Gemeente Tynaarlo.

Zaaknummer: 2013031369
Referentie: 2014000902

Notitie zienswijzen ontwerpbestemmingsplan en kap- en herplantplan Zuidlaren Brink (aangepast aan de besluitvorming in de gemeenteraad d.d. 21 januari 2014).

Besluit a.

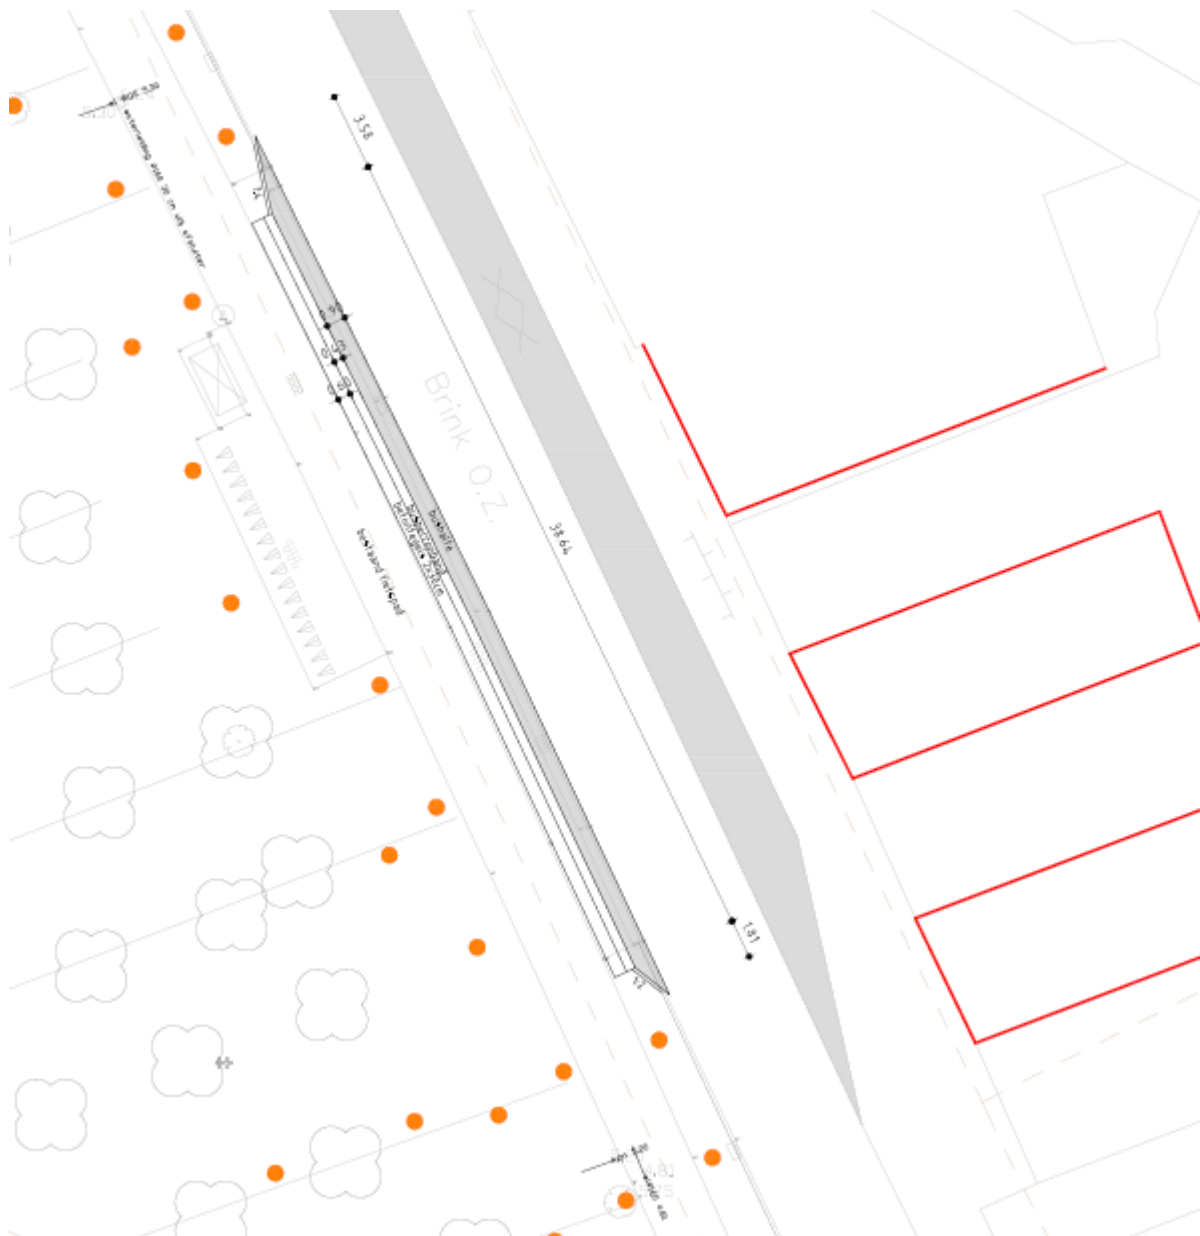
3. Inrit naar de Grote Brink.

Niet is aangetoond dat de bestaande inrit verkeersonveilig is en regelmatig ongelukken veroorzaakt. Ook is niet aangetoond dat verplaatsing van deze inrit, ca 18 meter zuidwaarts, een veiliger verkeerssituatie zal creëren. Dit plan tast het aanzien van de noordwest zijde van de Grote Brink, mede door de kap van 8 bomen, zonder herplant, ernstig aan. Verplaatsing van de inrit dient geen aantoonbaar doel en dient niet uitgevoerd te worden. Er wordt om een nadere onderbouwing voor de noodzakelijke verplaatsing van de inrit gevraagd. De Klankbordgroep heeft zich op dit onderdeel van een advies onthouden. Dat is dus een onjuiste vermelding in de toelichting van het ontwerpbestemmingsplan.

De ingang van de Brink niet verplaatsen naar het zuiden maar legaliseren op huidige plek.

Als tegemoetkoming aan de zienswijze wordt de ingang van de Brink niet verplaatst naar het zuiden maar gelegaliseerd op huidige plek.

**Besluit f.**

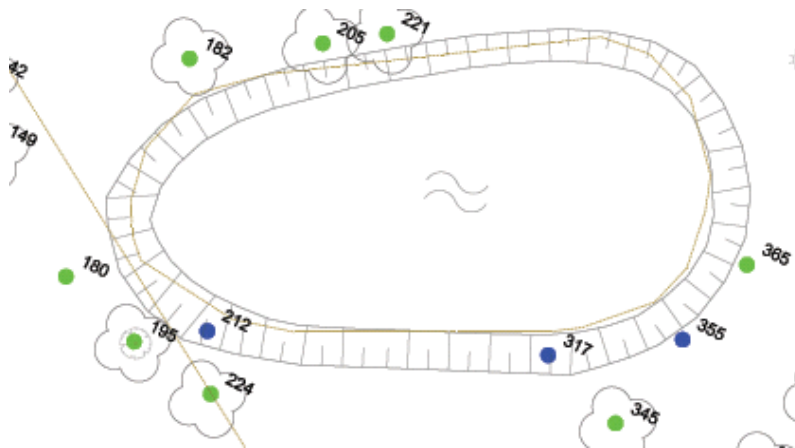
5. Bomen op de Kleine Brink.

Het uitgangspunt, geen kap van gezonde bomen, wordt niet nagekomen. Meerdere gezonde bomen, die kunnen uitgroeien tot monumentale bomen, worden ondanks het plan, toch gekapt. Wat is de verklaring om af te wijken van het plan? Of houdt dit nog verband met de beleidsmatige opdracht aan het adviesbureau Stedelijk Groen BV, bijlage 14, blz. 12? In verband met de reconstructie van de Kleine Brink heeft de gemeente Tynaarlo besloten de bomen op de Kleine Brink niet te handhaven. Naar de wens van de opdrachtgever zijn alle bomen gelegen op de Kleine Brink als te kappen bestempeld. Wij zijn echter van mening dat tenminste een aantal bomen op deze brink behouden kan blijven. De oude eiken in kwestie zijn naar onze mening fraaie blikvangers die in hoge mate een bijdrage leveren aan zowel het karakter als het aanzicht, en dus de identiteit, van dit deel van Zuidlaren. Wij zien goede mogelijkheden een aantal bomen op deze locatie te behouden, zelfs als ingrijpende civieltechnische ingrepen noodzakelijk zijn. Het zou naar onze mening zelfs zo kunnen uitpakken dat dit brinkje er, na een goeddoordachte ingreep, zowel visueel als op boomtechnisch niveau een stuk beter voor komt te staan. Als beleidsmaker kan je natuurlijk niet aan het oordeel van elke willekeurige burger evenveel waarde hechten. Het publiek heeft niet altijd de kennis en het inzicht om dergelijke zaken goed te overzien. Door een aanpak te kiezen waarbij op dit kleine brinkje een aantal bomen worden behouden, die visueel fraai en karakteristiek zijn en toekomstwaarde hebben, haalt men de "actievoerders" bij voorbaat de wind uit de zeilen. Wanneer in combinatie met een goed doordacht inrichtingsplan de groeiomstandigheden geoptimaliseerd worden, geeft dit de te behouden bomen een duurzame uitgangssituatie om uit te groeien van monumentale bomen tot zogenaamde veterane bomen. Dit is zowel ecologisch als esthetisch van grote waarde voor Zuidlaren en haar bezoekers. Naast de ecologische betekenis voor onder meer fauna, heeft ook de algehele uitstraling een zekere waarde en dit vergroot de aantrekkingskracht op toeristen, die een directe, positieve invloed heeft op onder meer de plaatselijke middenstand.

Te kappen bomen Kleine Brink

“Ik ben van mening dat u uw uitgangspunt, geen kap van gezonde bomen, niet nakomt.”

Er van uitgaande dat bomen, die een levensverwachting van minder dan tien jaar hebben worden gekapt, worden op de Kleine Brink de bomen met de nummers 163, 179, 206 en 293 gekapt. Van

boom nummer 273 wordt de kroon opgesnoeid. De boom zal jaarlijks worden gecontroleerd of handhaving veilig is.

De bomen met de nummers 257, 308 en 353 worden gekapt zodat de voorzijde van de Kleine Brink in zijn geheel kan worden voorzien van nieuwe bomen en een nieuwe ondergrond. Hiermee worden goede groeiomstandigheden voor de nieuwe bomen gecreëerd;
